Notification de Sécurité Produit URGENTE

Systèmes IRM équipés d'un tunnel de 60 cm de large

Défaillance de l'adhésif du joint de l'antenne quadrature corps risquant d'entraîner une exposition des bords tranchants

Janvier 2023

Figure 1 : Emplacement du joint de l'antenne quadrature corps

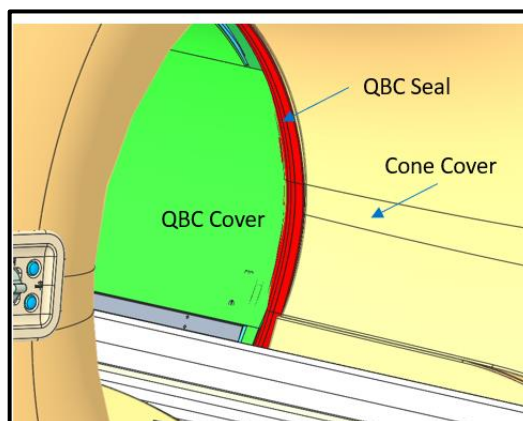
L'adhésif du joint de l'antenne quadrature corps peut être défaillant et laisser apparaître des bords tranchants susceptibles d'entrer en contact avec les patients. Le joint de l'antenne quadrature corps peut se décoller lorsque la table d'examen se déplace horizontalement à l'intérieur et à l'extérieur du tunnel du système. Le joint de l'antenne quadrature corps (Figure 1) est un joint en caoutchouc collé entre le revêtement du cône et le revêtement de l'antenne. Il permet d'éviter tout contact entre les bords tranchants du revêtement de l'antenne quadrature corps et les patients pendant un examen.

Si le joint de l'antenne quadrature corps se décolle pendant l'examen, le patient peut être exposé à un ou plusieurs des risques suivants : abrasions cutanées, ecchymoses, lacérations, perte/emmêlement de cheveux et lésions tissulaires.

- Dans le cadre de la préparation avant l'examen d'un patient :
 1. Vérifiez que le joint de l'antenne quadrature corps n'est pas décollé entre le revêtement du cône et le revêtement de l'antenne quadrature corps.
 2. Si le joint de l'antenne quadrature corps est décollé ou lâche, **arrêtez immédiatement d'utiliser le système.**
 3. Contactez votre représentant Philips.

Philips vous contactera afin de fixer un rendez-vous pour la visite d'un responsable technique (RT) sur votre site et le remplacement du joint de l'antenne quadrature corps de votre système (référence FCO78100573). Philips prévoit de commencer la mise en œuvre des corrections à partir du troisième trimestre 2024.
